Nouvelle vis – Galet tendeur INA 531 0342 30

531 0342 30

Image 1: 531 0342 30

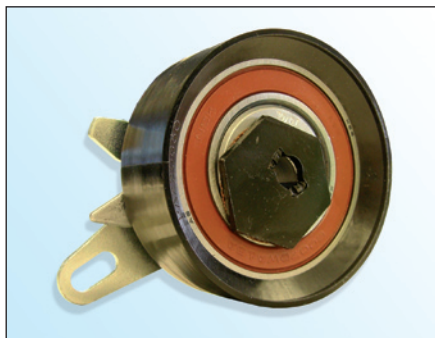
Dans le cadre de l'amélioration continue de nos produits et de notre démarche qualité, nous livrons une nouvelle vis avec le galet tendeur INA **531 0342 30 (image 3)**.

- Vis Torx à tête plate
- Tête: \varnothing 18,5 mm
- Résistance à la traction: **10.9**
- Filetage enrobé de frein-filet
- Arc-boutement amélioré

Nous vous recommandons de remplacer la vis d'origine (**image 2**) par la nouvelle vis que nous livrons.

Couple de serrage: 20 ± 1,5 Nm
